**PORTARIA DE OUTORGA DE OBRA HIDRÁULICA Nº 769, DE 03 DE AGOSTO DE 2023**

**Outorgar a Barragem Açaizinho, existente no Córrego Açaizinho, bacia do Rio Bracinho, UPG-P-3 Alto Paraguai Superior, bacia Hidrográfica do Paraguai, na propriedade rural Fazenda Guanabara - Gleba A, município de Barra do Bugres, Usinas Itamarati S/A.**

## PARECER TÉCNICO Nº 024/2023/GSB/CCRH/SEMA-MT

**Assunto: Outorga de Obra Hidráulica e Classificação quanto à segurança de barragem existente**

**Figura 1:** Mancha de inundação por eventual ruptura da barragem.

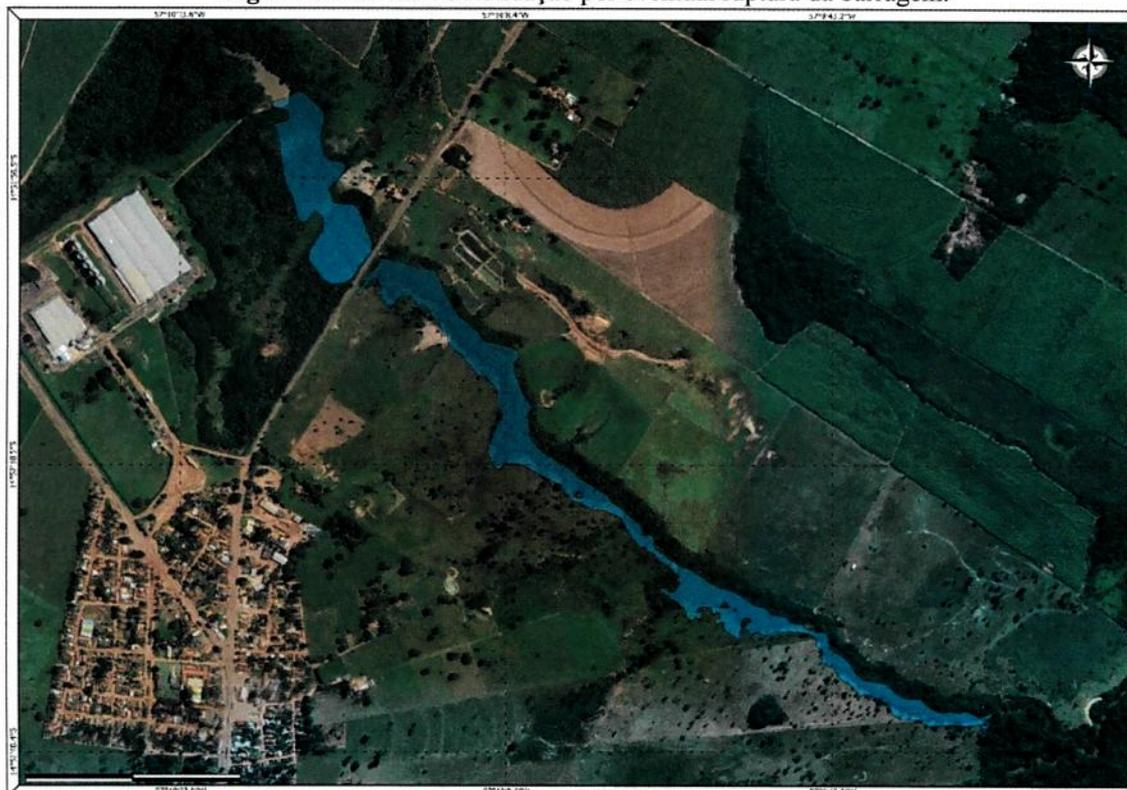
Conforme relatado pelo responsável técnico sobre a mancha de inundação da barragem (figura 1), foi identificado um polígono com área de 14,47 hectares que provavelmente seria inundado em caso de um hipotético rompimento da barragem, seguindo a metodologia simplificada recomendada pela Agência Nacional de Águas (ANA). Neste cenário, é importante destacar que o possível rompimento não afetará quaisquer edificações a jusante. No entanto, a rodovia estadual MT-343 está localizada na área afetada. Felizmente, a elevação da rodovia está acima da cota de inundação, o que significa que não haveria galgamento da infraestrutura. No entanto, é válido ressaltar que ocorrerá um impacto devido à ruptura do barramento, o que pode afetar a rodovia e seu funcionamento (Fls. 212).
